Dodatek č. 1 smlouvy o dílo na realizaci stavební zakázky „Revitalizace autobusového nádraží Lovosice“,

ZMĚNOVÝ LIST – ZMĚNA BĚHEM VÝSTAVBY

Identifikace stavby: „Revitalizace autobusového nádraží v Lovosicích“		Číslo změny: 1	
		Datum zpracování: 16.11.2017	
Určeno pro:	projektanta <input checked="" type="checkbox"/>	TDI <input checked="" type="checkbox"/>	zhotovitele <input checked="" type="checkbox"/>
objednatele <input checked="" type="checkbox"/>			
Podepsaní zmocněnci v souladu se Smlouvou o dílo potvrzují tuto změnu rozsahu díla:			
Na základě doložených soupisů prací jednotlivých změn bylo provedeno odsouhlasení předložených víceprací a méněprací.			
<u>Soupis odsouhlasených přípočtů - podrobnosti viz příloha Návrh na ocenění změny</u> + 100 500 Kč			
<u>Soupis odsouhlasených odpočtů - viz příloha Návrh na ocenění změny</u> - 3 284 Kč			
Rozdíl - hodnota přípočtů po snížení o hodnotu odpočtů + 100 500Kč - 3 284 Kč + 97 216 Kč			
Počet připojených listů: 7		Počet připojených výkresů: 1	
Potvrzení změny sjednané ceny díla: Původní cena díla: 18 372 085 Kč (bez DPH)		Potvrzení změny sjednané lhůty dokončení díla: bez dopadu na původní smluvní lhůtu

**Věc: Revitalizace autobu

ÚPRAVA TÝLU NÁSTUPIŠTĚ Č. 2 - 5

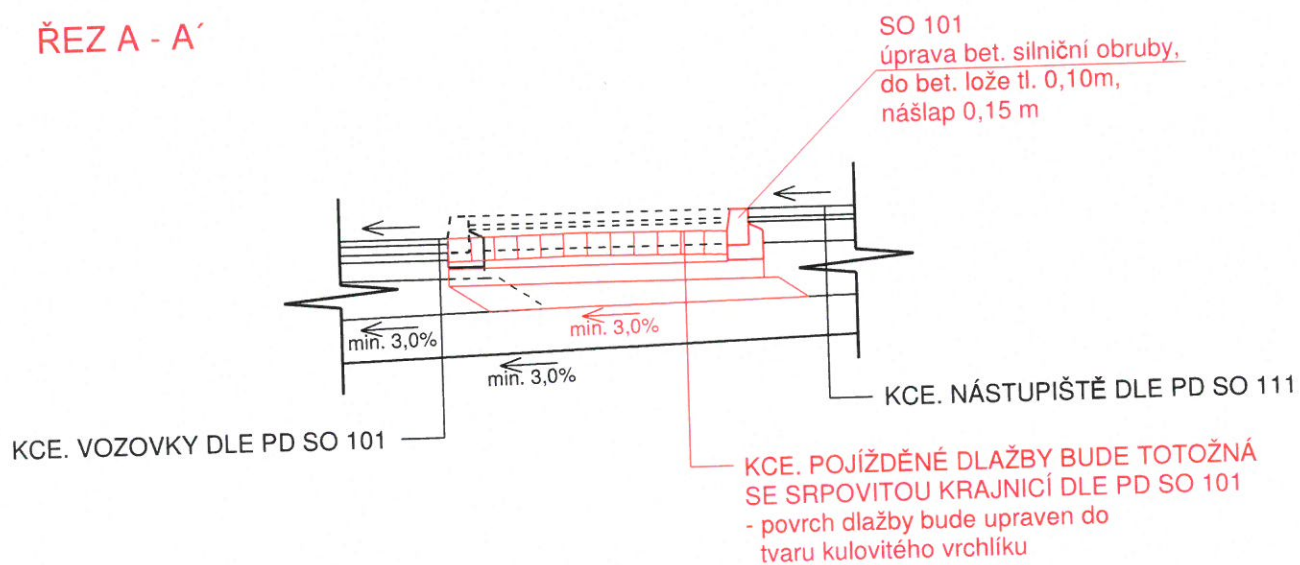
Kontrolní průjezd dne 10.11.2017 prokázal, že pro komfortní příjezd do zastávky je vhodné v tylu nástupního ostrůvku zkrátit nástupní hranu o 2 díly bezbariérového obrubníku a upravit jeho špičku. Vzniklý prostor pak bude do původního tvaru doplněn pojezdnou dlažbou stejně jako u srpovité krajnice. Toto řešení umožní pojezd vzniklé plochy předním kolem a usnadní natočení autobusu k nástupní hraně. Úpravou dojde ke zkrácení nástupní hrany z 15 m na 13 m, přičemž přítomný zástupce odboru dopravy KÚ potvrdil, že tato délka vyhovuje pro nejdelší uvažovaný autobus.

Na základě výše popsaného, v souladu se zápisem do stavebního deníku ze dne 10.11.2017 souhlasím s provedením úpravy v tylu nástupních ostrůvků, dle přílohy vyjádření, u nástupišť č. 2 – 5.
